Aktualisierte Sicherheitsmitteilung

MR-Systeme mit 60-cm-Magnetöffnung

Ein Defekt der Quadrature Body Spule kann zu einer Freilegung scharfer Kanten führen.

April 2025

Abbildung 1. Position der Dichtung der Quadrature Body Spule

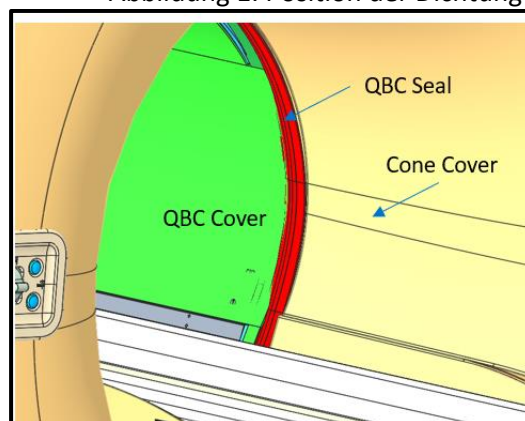
Durch einen Dichtungskleber-Defekt der Quadrature Body Spule können scharfe Kanten entstehen, die mit Patienten in Kontakt kommen können. Die Dichtung der Quadrature Body Spule (QBC Seal) kann sich lockern, wenn der Patiententisch horizontal in die Öffnung des Systems hinein- und herausbewegt wird. Die Dichtung der Quadrature Body Spule (QBC Seal) (Abbildung 1) besteht aus Gummi, ist zwischen der Konusabdeckung (Cone Cover) und der Abdeckung der Quadrature Body Spule (QBC Cover) eingeklebt und soll verhindern, dass scharfe Kanten der Abdeckung der Quadrature Body Spule (QBC Cover) den Patienten während einer Untersuchung berühren.

- Im Rahmen der Vorbereitung vor einem Patientenscan:
 1. Die Dichtung der Quadrature Body Spule zwischen der Konusabdeckung und der Abdeckung der Quadrature Body Spule auf mögliches Ablösen überprüfen.

Philips wird sich mit Ihnen in Verbindung setzen, um einen Termin für den Besuch eines Kundendiensttechnikers in Ihrer Einrichtung zu vereinbaren, bei dem die Dichtung der Quadrature Body Spule Ihres Systems ersetzt wird (Referenz FCO78100573, FCO78100615).
